1. ALTERAÇÕES DE PEÇAS NOS EQUIPAMENTOS

CHAR BROILER A GÁS

2. NOVA POSIÇÃO DO BLOCO DA CHAMA PILOTO:

(Figura 5)

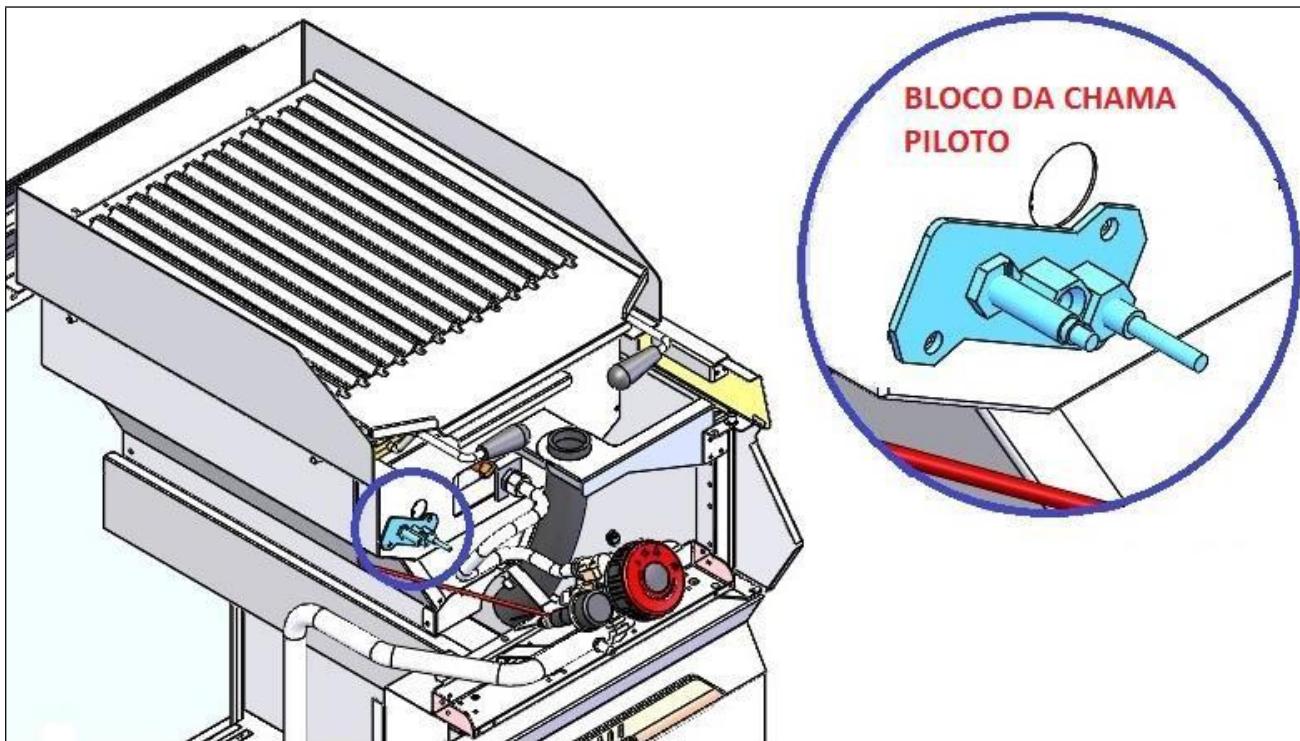
Realizada alteração da posição do bloco da chama piloto (Figura 5), para evitar problemas com sujeira e de acúmulo de gordura, que causam dificuldade no acendimento da chama piloto – modelos utilizados:

- **67221/000** Char Broiler módulo simples 400x700 – a partir do nº de série **17.19.A.67221000.00001**
ANO/SEMANA
- **67223/000** Char Broiler módulo duplo 800x700 – a partir do nº de série **17.19.A.67223000.00001**
ANO/SEMANA
- **67021/000** Char Broiler módulo simples 400x900 – a partir do nº de série **17.19.A.67021000.00001**
ANO/SEMANA
- **67023/000** Char Broiler módulo duplo 800x900 – a partir do nº de série **17.19.A.67023000.00001**
ANO/SEMANA

Alertamos ao Serviço Autorizado que antes de substituir o bloco da chama piloto, é necessário diagnosticar corretamente os itens como: termopar, eletrodo, injetor, conforme orientação dos vídeos técnicos.
